From: "5.1.2.e" - W3 Architecten en Ingenieurs" <5.1.2.e@wadman.nl>
Sent: Thu, 10 Jun 2021 16:15:49 +0100
To: "5.1.2.e" <5.1.2.e@amsterdam.nl>
Subject: RE: Informatie 5.1.2.e

Met betrekking tot uw omgevingsvergunning aanvraag is de laatste versie goedgekeurd door de welstandscommissie. Vanuit ruimte en duurzaamheid was de aanvraag stedenbouwkundig niet akkoord. Hierna heeft u het plan ook willen aanpassen.

De laatste versie die u ons heeft voorgesteld is helaas vanuit ruimtelijk oogpunt niet akkoord. U heeft toen een situatie voorgesteld waarbij er vanaf de oorspronkelijke achtergevel met 5,2 meter wordt uitgebouwd, met daarop een uitbreiding van 1 meter. Dit betekent dat op basis van de huidige situatie de vergunning niet verleend kan worden.

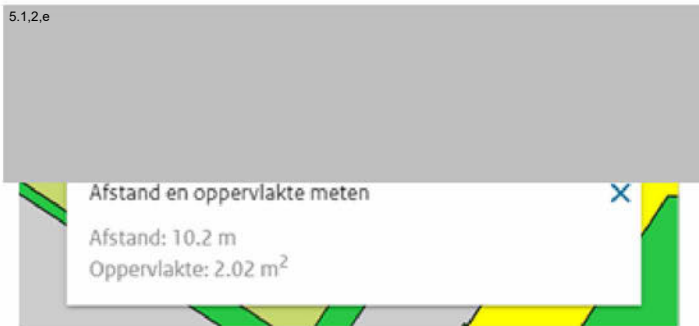
U mag 4 meter vergunningvrij uitbouwen vanaf de oorspronkelijke achtergevel en voor zover de uitbouw bestaat uit één bouwlaag, dus zonder een uitbouw van 1 meter erop.

Wanneer ik uw tekeningen nameet op de bestemmingsplankaart, is het hoofdgebouw 10 meter diep, waar nu een uitbouw van 5,2 meter komt op de bestemming tuin en daarop een uitbouw met een diepte van 1 meter. Dat is niet vergunningvrij. Zie afbeelding hieronder.

Dit is natuurlijk niet exact op millimeter na, maar het bestemmingsvlak voor het hoofdgebouw is circa 10 meter. Vanaf 10 meter begint het achtererfgebied waarop vergunningvrij gebouw mag worden tot een diepte van 4 meter.
